**REPÚBLICA DE COLOMBIA
SUPERINTENDENCIA DE INDUSTRIA Y COMERCIO**

Oficio N° **14429**

Ref. Expediente N° NC2018/0000501

Asunto: **PATENTE DE INVENCION - PCT**

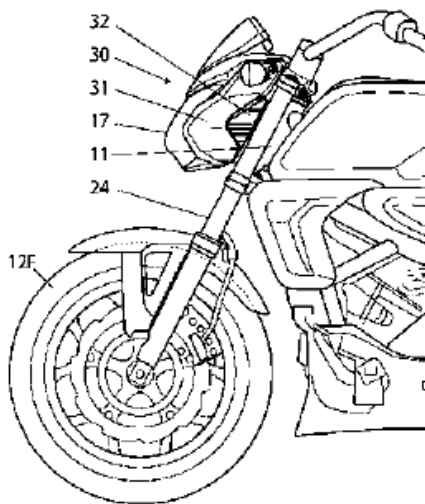
El documento D1¹ divulga una estructura de capó de faro capaz de reducir la diferencia de la sensación de la dirección entre el tiempo de inicio de rotación y la rotación después de comenzar a girar una manija para suprimir así la incomodidad que siente un operador (Resumen).

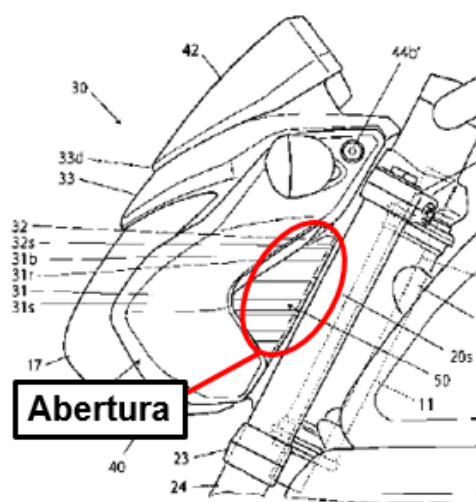
Donde la unidad de luz delantera (100) comprende: una fuente de luz; una pieza de distribución de luz; una cubierta frontal dispuesta frente a la pieza de distribución de luz; y una pieza de base (120) dispuesta detrás de la pieza de distribución de luz.	Se observa en la Figura 2 que la unidad de luz delantera (17) comprende: una fuente de luz; una pieza de distribución de luz; una cubierta frontal dispuesta frente a la pieza de distribución de luz; y una pieza de base (50) dispuesta detrás de la pieza de distribución de luz. 
Donde el cubretablero lateral frontal (64) está formado para incluir una porción superior, una porción inferior y una porción curva.	Se observa en la Figura 2 que el cubretablero lateral frontal (31) está formado para incluir una porción superior, una porción inferior y una porción curva.

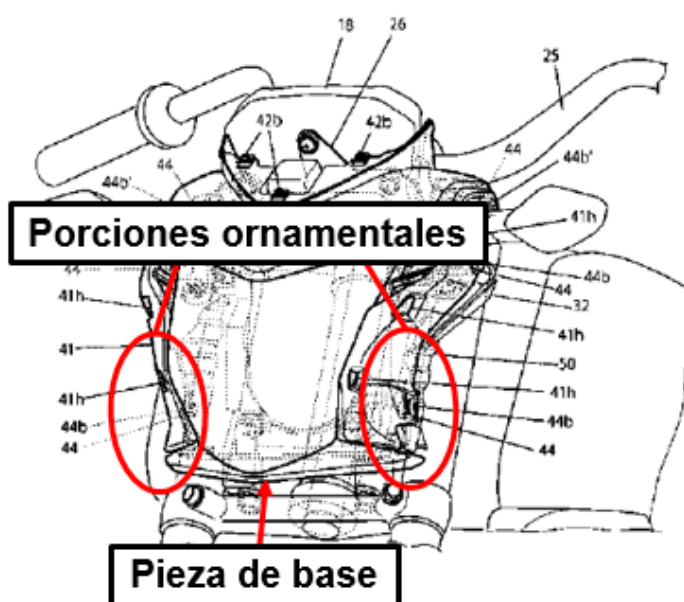
Se observa en la Figura 5 unas porciones ornamentales que se extiende hacia afuera en la dirección del ancho del vehículo desde una porción de carrocería principal de la pieza de base.

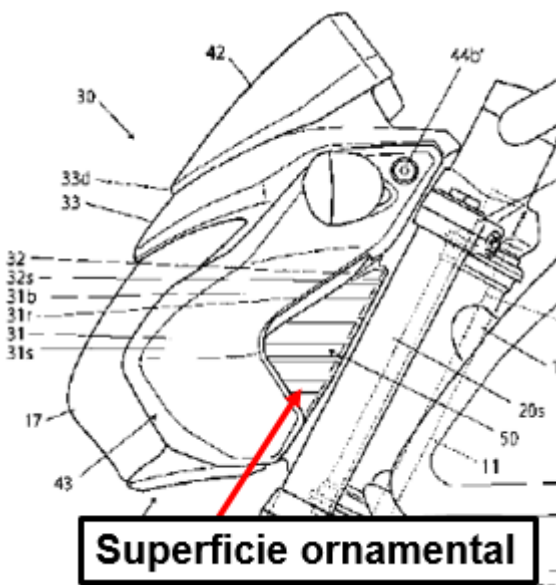
Una superficie ornamental (121a) de la porción ornamental (121) está dispuesta para quedar expuesta hacia afuera en la dirección del ancho del vehículo desde la porción de abertura (99).	Se observa en la Figura 2 que superficie ornamental de la porción ornamental está dispuesta para quedar expuesta hacia afuera en la dirección del ancho del vehículo desde la porción de abertura.  Superficie ornamental
Cuando se observa desde una vista frontal, una porción de extremo exterior en la dirección del ancho del vehículo de la porción ornamental (121) está situada fuera de la porción inferior del cubretablero lateral frontal (31), con respecto a la dirección del ancho del vehículo.	Se observa en la Figura 3 que desde una vista frontal, una porción de extremo exterior en la dirección del ancho del vehículo de la porción ornamental está situada fuera de la porción inferior del cubretablero lateral frontal (31), con respecto a la dirección del ancho del vehículo. Y cuando se observa desde la vista frontal, la porción superior del cubretablero lateral frontal (31) está situada fuera de la porción de extremo exterior en la dirección del ancho del vehículo de la porción ornamental, con respecto a la dirección del ancho del vehículo.

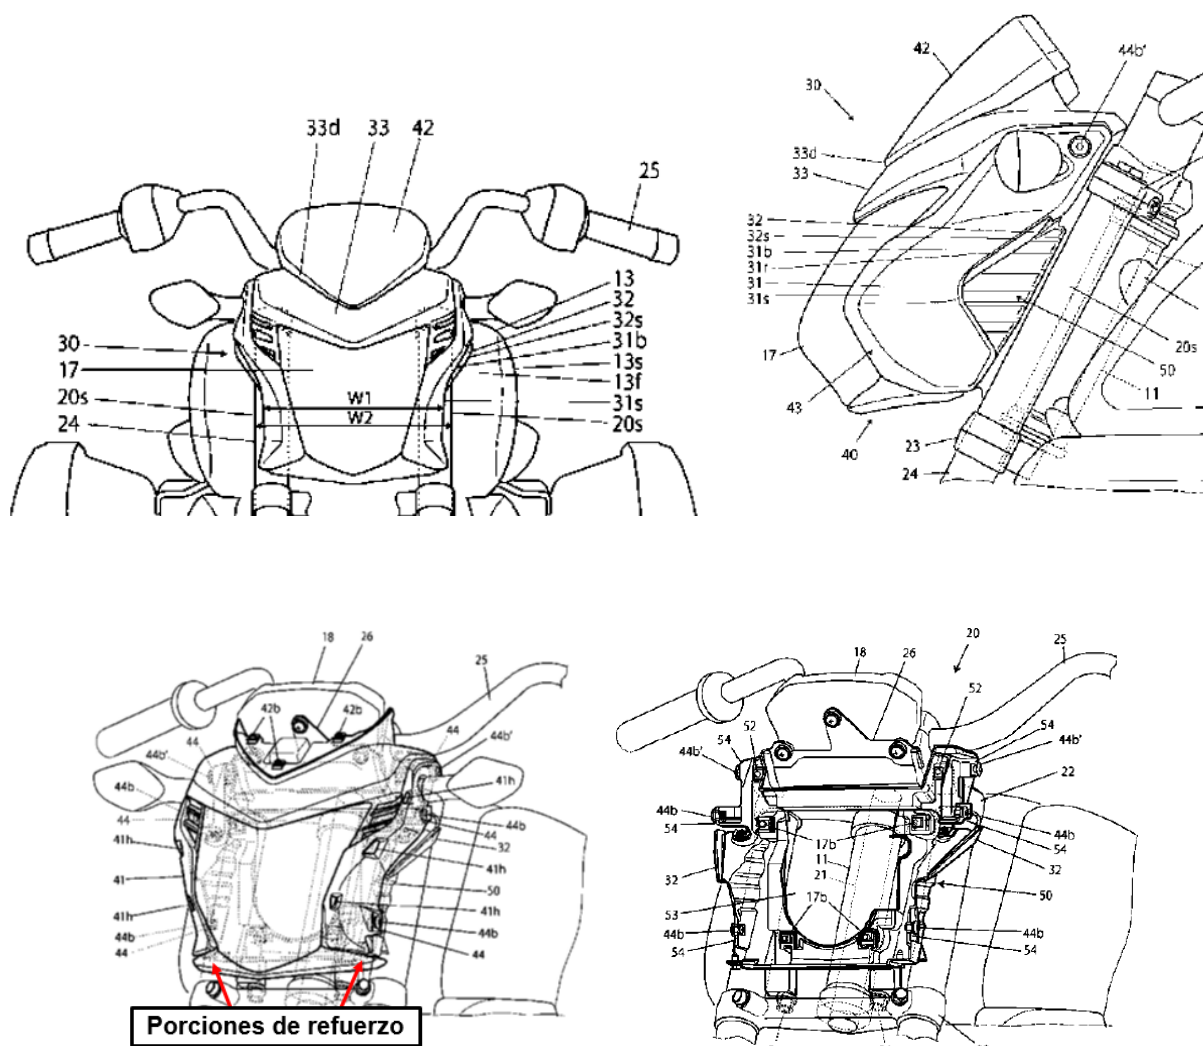
- Reivindicación 2: Se observa en la Figura 6 una porción contigua (54) configurada para empalmar con el cubretablero lateral frontal (31) está formada en la porción ornamental.

- Reivindicaciones 3 y 4: Se observa en la Figura 5 una pluralidad de porciones de refuerzo con forma de placa conectadas a la porción ornamental y la porción de carrocería y que se extienden en la dirección del ancho del vehículo.

- Reivindicación 5: Se observa en la Figura 2 una porción final trasera de la porción ornamental está configurada en una forma sobre una dirección de extensión de la horquilla frontal (24) cuando se observa desde una vista lateral.

- Reivindicaciones 6 y 7: Se observa en la Figura 3 que la porción curva del cubretablero lateral frontal (31) está dispuesta dentro de una porción de extremo exterior en la dirección del ancho del vehículo de la porción inferior y superior del cubretablero lateral frontal (31), con respecto a la dirección del ancho del vehículo.
